CONCLUSIONS ET AVIS DU COMMISSAIRE ENQUÊTEUR
SUR L'ENQUÊTE PUBLIQUE
RELATIVE À L'APPROBATION
DU
PERMIS DE CONSTRUIRE
D'UNE
CENTRALE PHOTOVOLTAÏQUE

Enquête réalisée du 03 janvier au 03 février 2023

Commissaire enquêteur : Pierre GAUTIER

Enquête n° E22000107 / 67

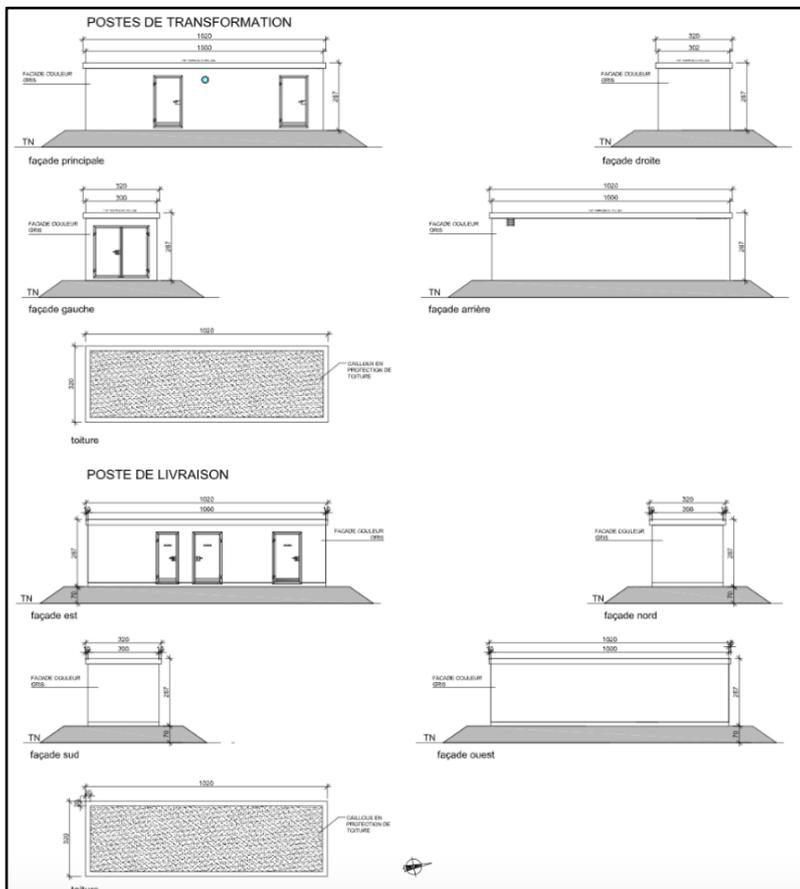
Les longrines en béton ne pénétreront pas dans la couche de terre végétale et seront distantes de 1,30 m au minimum de la couche de déchets protégée par la géomembrane ou le film géosynthétique drainant, selon l'Étude d'Impact sur l'Environnement (EIE). Les longrines seront orientées Nord-Sud et permettront notamment un meilleur écoulement du biogaz et des eaux de pluie. Les panneaux seront placés à une hauteur de 1.00 m par rapport au terrain naturel.

Photo prise le 15/12/2022 en présence de Monsieur Alban VERVUST.

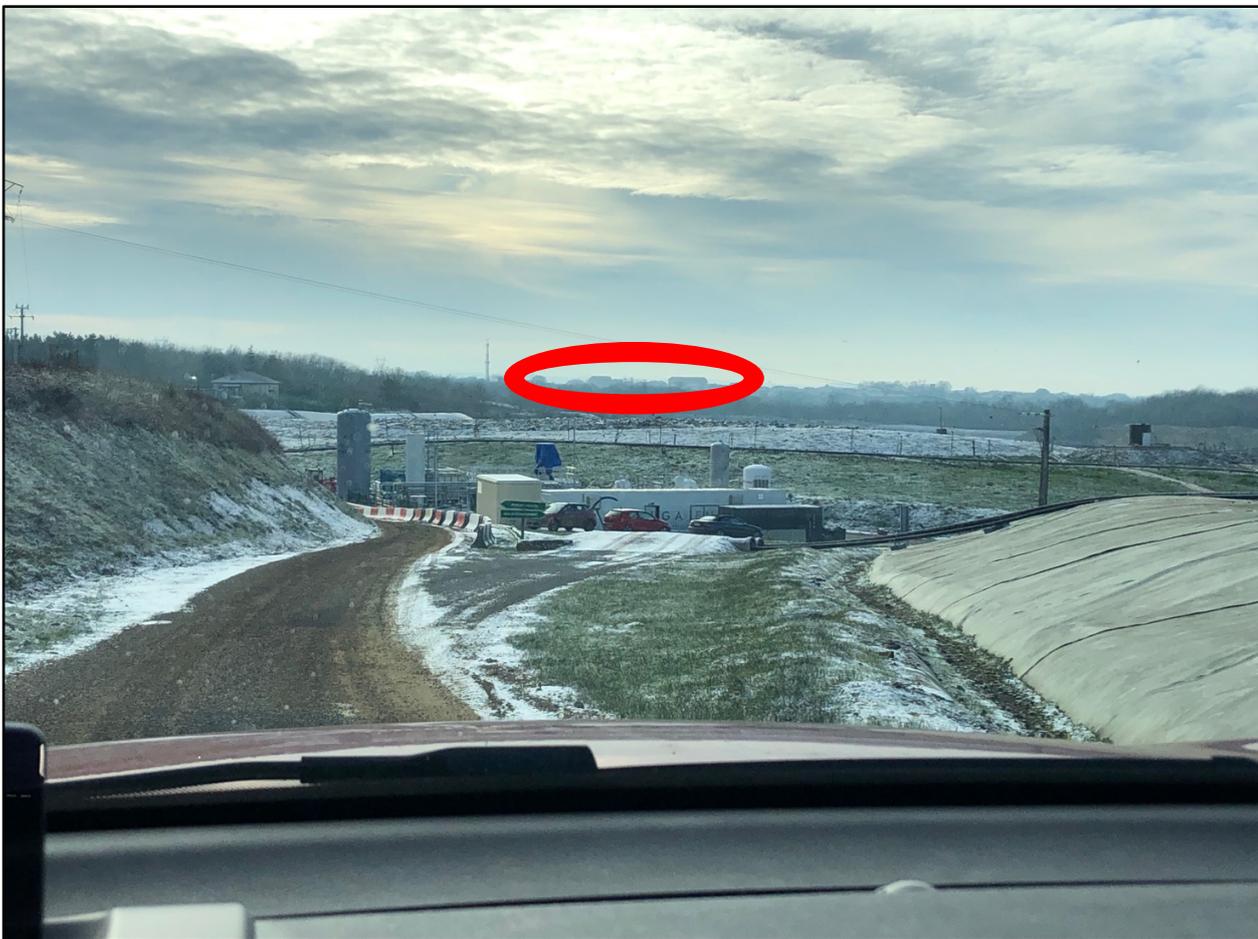
La photo du 15/12/2022 met en évidence que des constructions sont visibles depuis l'emplacement du projet de la centrale.

L'impact sera faible pour les occupants de ces bâtiments car :

- Le casier n°3 encore exploité est au premier plan et c'est lui qui sera vu en premier ;
- Si la centrale est construite, les occupants verront au loin une étendue gris ardoise qui suit les ondulations du sol ;
- La brume de chaleur en été, la pluie, la neige et le brouillard masqueront la centrale ;
- Que traitement des panneaux fait qu'il n'y aura pas de réverbération du rayonnement solaire.
